Nota beantwoording zienswijzen

Ontwerpbestemmingsplan Naarderheem

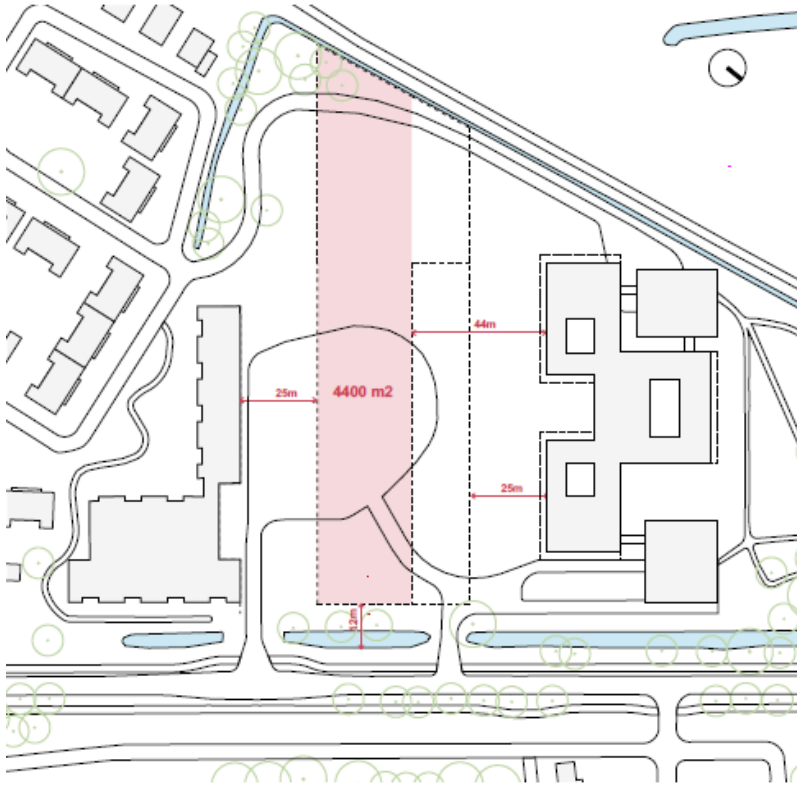
Nr	Samenvatting zienswijze	Reactie gemeente
1	Zienswijze 1 (woningstichting Naarden)	
a.	Reclamant is eigenaar van wooncomplex 'De Flank'. Uit de stedenbouwkundige inpassing blijkt dat er 27 parkeerplaatsen geprojecteerd staan recht voor De Flank. Niet verder is uitgewerkt hoe deze een plek krijgen. Reclamant is tegen de 'wand' van auto's. Het uitzicht van de bewoners mag niet ondergeschikt worden gemaakt aan de parkeeroplossing.	Op 22 maart 2022 heeft er een gesprek plaatsgevonden tussen reclamant, Vivium en de gemeente. Reclamant wil met de ingediende zienswijze benadrukken dat bij de verdere uitwerking van de plannen voldoende aandacht moet zijn voor de bijzondere doelgroep die is gehuisvest op het aangrenzende perceel. Vivium heeft aangegeven dat zij dit onderschrijven. Bij de uitwerking van de plannen zal aandacht zijn voor de situering van de parkeerplaatsen, een veilige brede stoep aan de zijde van De Flank en ruimte voor de berging van de scootmobielen. Op grond van de overeenkomst die met Vivium is gesloten is de toekomstige eigenaar verplicht om de eigenaar van het aangrenzende perceel te betrekken bij de uitwerking van de plannen.

b.	Tussen de bestaande weg en De Flank is nu een groenstrook. Het voetpad is aan de overkant van de weg geprojecteerd. Dat kan	Zie reactie op 1 a.

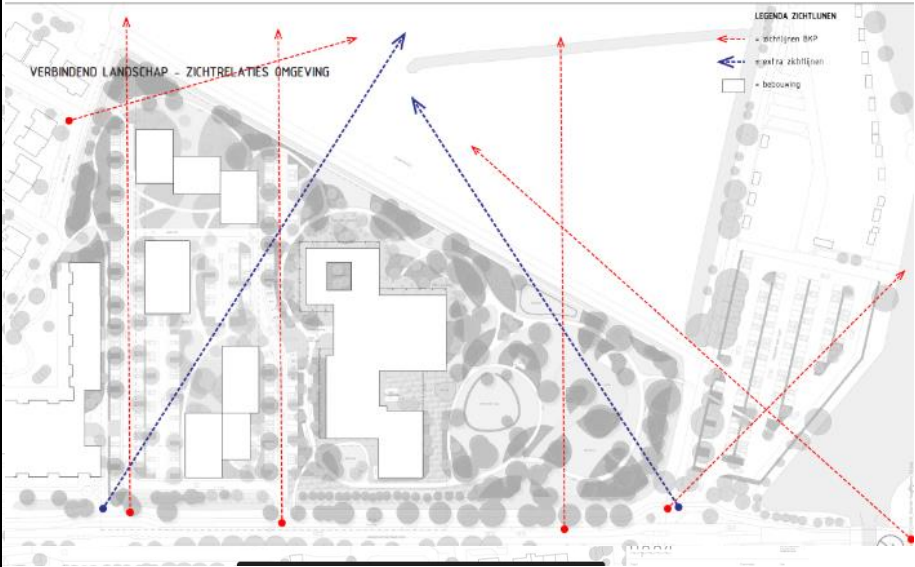
d.	Recht tegenover De Flank is een gebouw mogelijk van 3 lagen met dek van 10,5 m op een afstand van 20 meter. Dit gebouw mag over een afstand van ca 20 m breedte dicht naar De Flank worden toe gebouwd, waardoor de afstand nog maar 16 m bedraagt. Het nieuwe gebouw komt te dicht op De Flank te staan. Reclamant verzoekt om een afstand van minimaal 20 m vast te leggen.	De nieuwbouw wordt op de begane grond op minimaal 20 meter afstand van De Flank gerealiseerd. Ter plaatse van de aanduiding “specifieke bouwaanduiding – overkraging” kan bebouwing op de verdiepingen worden gerealiseerd in de vorm van zogenaamde overkragingen. Niet het gehele bouwvlak kan op deze wijze worden benut, de mogelijkheid om overkragingen te realiseren is beperkt tot 20% van het aanduidingsvlak. Onderstaande afbeelding geeft een voorbeeld van een gebouw met een overkraging:

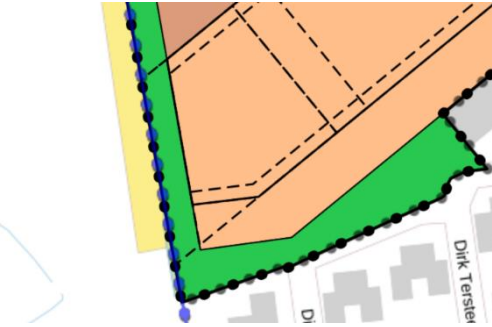
c.	De doorzichten komen niet overeen met de regels die het BKP voorschrijft. Tussen de bebouwing van fase 1 en 2 zou een tussenruimte moeten ontstaan van 40 m breed en de wordt gereduceerd tot 25 m, naast een nog hoger Naarderheem van 22 m. Ook de ruimte tussen fase 2 en De Flank is te smal, van 25 naar 20 m. De voorgestelde zichtlijn zou 15 m moeten zijn. Bovendien betreffen de doorzichten straten voor gemotoriseerd verkeer met aan weerszijden parkeerstroken. Dit zijn geen kwalitatieve doorzichten.	Het Beeldkwaliteitplan gaat uit van twee doorzichten op het perceel van Naarderheem. Het BKP kent een regel die de maat van de doorzichten bepaalt. Een doorzicht is minimaal 25 meter breed of twee keer de hoogte van het gebouw dat er naast staat. Tijdens de omgevingstafels is aangegeven dat deze regel niet leidt tot het gewenste resultaat in stedenbouwkundig opzicht. Het beperkt de mogelijkheden voor fase 2 dermate dat dit afbreuk doet aan de ruimtelijke kwaliteit. Onderstaande afbeelding illustreert dit.

Nr	Samenvatting zienswijze	Reactie gemeente
		 Tijdens de eerste Omgevingstafel werd de suggestie gedaan om te gaan werken met een diagonaal doorzicht. Deze suggestie is opgepakt en uitgewerkt. Hierdoor ontstaat er een extra doorzicht naar de schootsvelden. Omdat ook het parkje wordt betrokken bij de uitwerking van het landschap wordt ook daar een extra doorzicht gecreëerd.

Nr	Samenvatting zienswijze	Reactie gemeente
		Framen van het doorzicht  <u>Parkeren</u> Een groot deel van de parkeerplaatsen zal op maaiveld moeten worden ingepast. De parkeerplaatsen kunnen vanwege de hoge grondwaterstand in het gebied slechts ten dele in een gebouwde parkeervoorziening worden gerealiseerd, niet half-verdiept. Hiervoor wordt een landschapsplan gemaakt. Het beeldkwaliteitsplan doet reeds een aanbeveling voor een dergelijk inpassing namelijk een analogie zoals bij kasteel Groenveld in Baarn, vergroening achter hagen. Het Beeldkwaliteitplan geeft verder aan dat doorzichten gecombineerd moeten worden met een route. Dat is het geval.

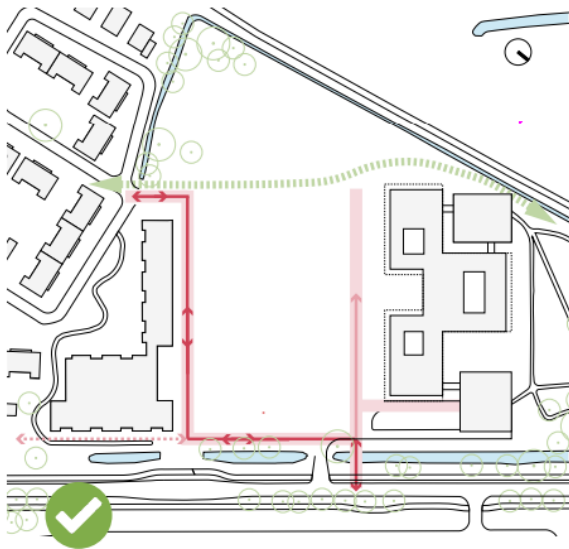
b.	In de toelichting ontbreekt een verwijzing en toets aan het Bijzonder Provinciaal Landschap. In 2018 is de Leidraad Landschap en Cultuurhistorie vastgesteld. In deze Leidraad wordt o.a. gesteld dat ruimtelijke ontwikkelingen die het contrast tussen het bosgebied en de open ruimtes of de groene ruimtes verminderen een aantasting zijn van de kernkwaliteit. De bestaande zusterflat (6 lagen) is een grote blikvanger. Het meest westelijke deel van het nieuwe Naarderheem heeft een vergelijkbaar volume en staat op dezelfde afstand (20-40 m van het schootsveld) maar dan 80 m naar het noorden geplaatst. Het is gewenst dat in de nieuwe situatie een groene afscherming tussen schootsveld en nieuwbouw tot stand komt. De beschikbare ruimte die het ontwerpbestemmingsplan biedt voor een groene invulling is echter onvoldoende.	Het plangebied grenst aan het gebied dat in de Omgevingsverordening NH2020 is aangeduid als Bijzonder provinciaal landschap. Het plangebied is geen onderdeel van het Bijzonder provinciaal landschap (BPL). Binnen BPL-gebieden zijn overigens geen stedelijke ontwikkelingen mogelijk, dus als het plangebied binnen BPL zou liggen dan zou herontwikkeling niet aan de orde kunnen zijn. Het nieuwe Naarderheem staat haaks op de Amersfoortsestraatweg en grenst -in tegenstelling tot de oude zusterflat- aan het parkje dat meer open wordt gemaakt. Hierdoor wordt er meer zicht op de schootsvelden gecreëerd dan nu het geval is daarnaast wordt er meer openheid gecreëerd naar de groene ruimte. Het bouwvlak van het nieuwe Naarderheem is vastgelegd in de verbeelding van het bestemmingsplan. Daaruit is af te leiden dat het gebouw zich tussen de 20 tot 40 meter afstand bevindt van het aangrenzende schootsveld. Deze afstand bedraagt nu ca 10 meter. Momenteel wordt gewerkt aan een landschapsplan. Uitgangspunt is dat het nieuwe Naarderheem zich in een groene omgeving voegt naar het omliggend landschap, de schootsvelden. Zie onderstaande tekening uit het concept landschapsplan.

c.	In fase 2 biedt het plan ruimte om tot aan de strook die grenst aan de groenstrook tot een hoogte van 14 m te bouwen. Het is wenselijk dat de afstand tussen nieuwbouw en schootsveld voldoende is voor een groene afscheiding. Een continuering van het beeld dat vanaf de Dirk Tersteeglaan zichtbaar is, is gewenst. Het is ook gewenst dat de bebouwing in het zuidwestelijke deel van de 2^e fase niet hoger wordt dan 3 lagen.	De hoogte van maximaal 14 meter van bebouwing in fase 2 in de punt bij de Dirk Tersteeglaan is vastgelegd in het Beeldkwaliteitplan. Deze hoogtemaat is destijds in samenspraak met de bewoners van de Dirk Tersteeglaan tot stand gekomen.

Nr	Samenvatting zienswijze	Reactie gemeente
		Aan de zuidwest-kant van het plangebied (zie bovenstaande afbeelding) is nu een grotere groenstrook opgenomen dan in het Beeldkwaliteitplan is opgenomen om het zicht vanuit de Dirk Tersteeglaan op de schootsvelden nog meer te verruimen. Doordat de zusterflat met 6 bouwlagen van 20 meter hoog verdwijnt verbetert de situatie aanzienlijk. De beoogde bebouwing in dit gedeelte van fase 2 bestaat uit wonen in het dure segment. Vanwege de aantrekkelijke ligging aan de schootsvelden is in de anterieure overeenkomst vastgelegd dat het parkeren onderin het gebouw plaatsvindt. De bedoeling is dat de ruimte rondom de bebouwing een groene invulling krijgt.

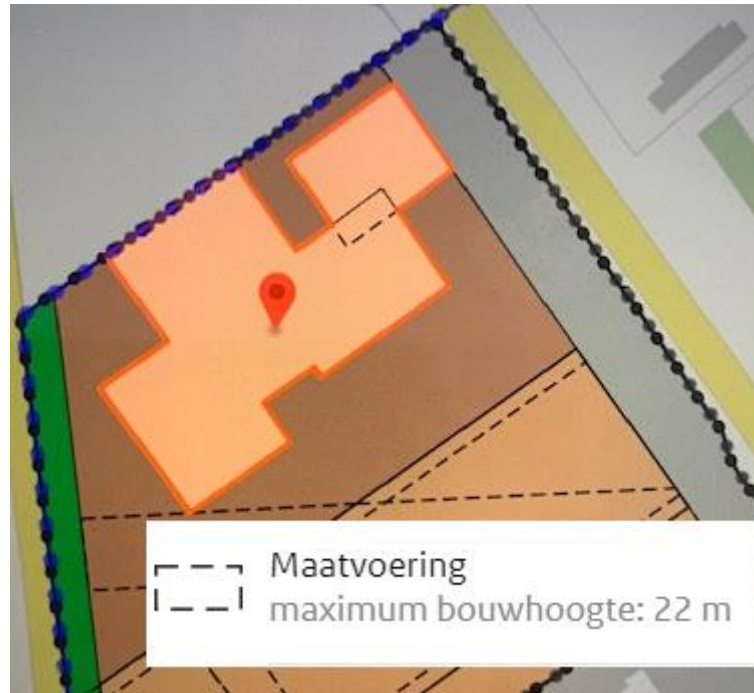
4	Zienswijze 4	
a.	Het ontwerpbestemmingsplan geeft onvoldoende inzicht in het parkeren voor Naarderheem in de nieuwe situatie. De huidige parkeerlocaties liggen deels in fase 2 en komen te vervallen. Onduidelijk is waar het parkeren plaatsvindt t.b.v. het nieuwe	Bij de beantwoording van punt 2f gaan wij in op de parkeernormen die worden gehanteerd. Het parkeren voor Fase 1 vindt gespreid over het perceel plaats. Bezoekers van De Flank parkeren nabij De Flank, voor het bestuursbureau wordt gebruik gemaakt van de Abri en bezoekers van Naaderheem parkeren vlakbij het gebouw. Voor fase 2 zal het parkeren volledig binnen het te ontwikkelen gebied

Nr	Samenvatting zienswijze	Reactie gemeente
	Naarderheem. Ook voor fase 2 is niet duidelijk welke functies er komen en hoe het parkeren wordt opgelost.	worden opgelost. Op grond van de overeenkomst die met Vivium is gesloten zal het parkeren voor de woningen in het dure segment onderin het gebouw plaatsvinden.
